Søknad om endring av detaljplan for Vardafjellet vindkraftverk

Det vises til vedtak om godkjent detaljplan for Vardafjellet vindkraftverk av 27.02.2018 og OEDS stadfestning av nevnte plan den 29.06.2018. Det søkes med dette om følgende endring.

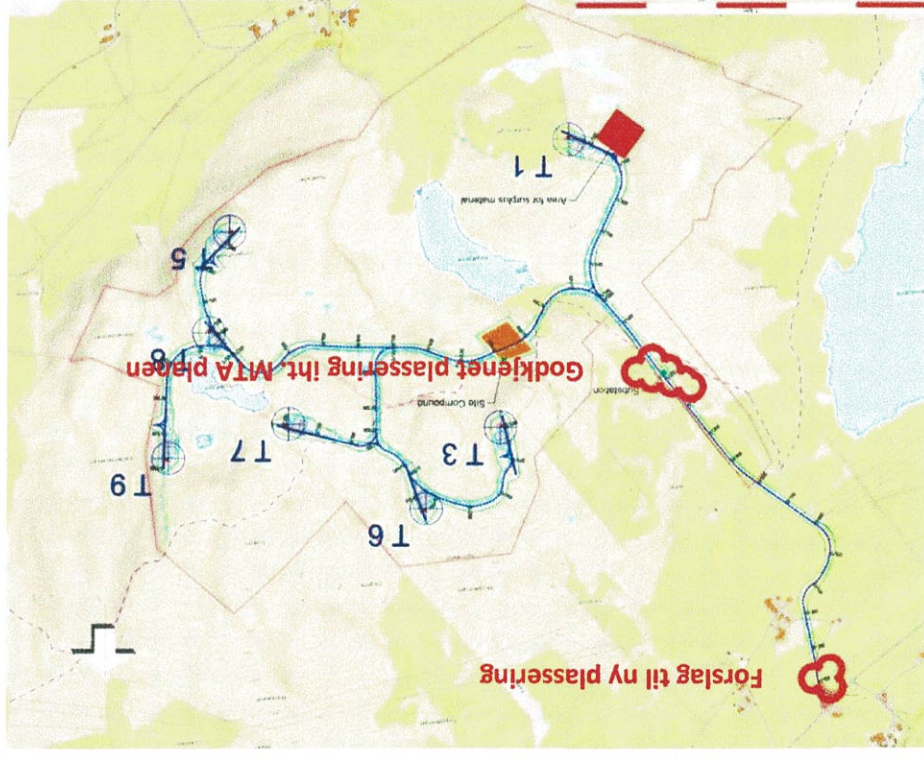
- Ny plassering av 22kV/400V Transformator og koblingsanlegg.
- Den nye plasseringen av Transformator og koblingsanlegget flyttes utenfor planområdet og vindparken på siden av anleggsveien ved pel 100, nær Fv 316, se kart under og vedlagt lengdeprofil. Koblingsanlegget plasseres i samme bygg som Lyse Nett AS sin nettstasjon, i et separat rom. Lyses nettstasjon bygges under Lyse Nett AS sin områdekonsesjon.
